改善箇所説明図

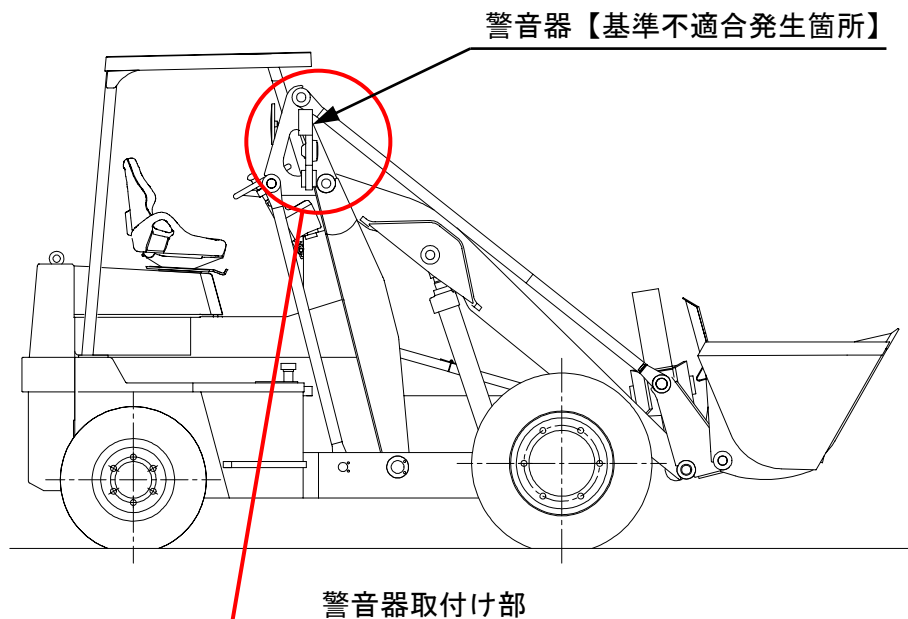
【基準不適合発生箇所】

警音器において、取り付けブラケットの強度が不足しているため、走行時等の振動により当該ブラケットに亀裂が発生する場合があります。

そのため、そのままの状態で使用を続けると、亀裂が進行し、警音器が脱落するおそれがある。

【改善措置内容】

全車両、警音器と取り付けブラケットを対策品に交換するとともに、取り付け位置を変更する。

【改善内容】

フロントガード前面に対策品の警音器を取付ける。
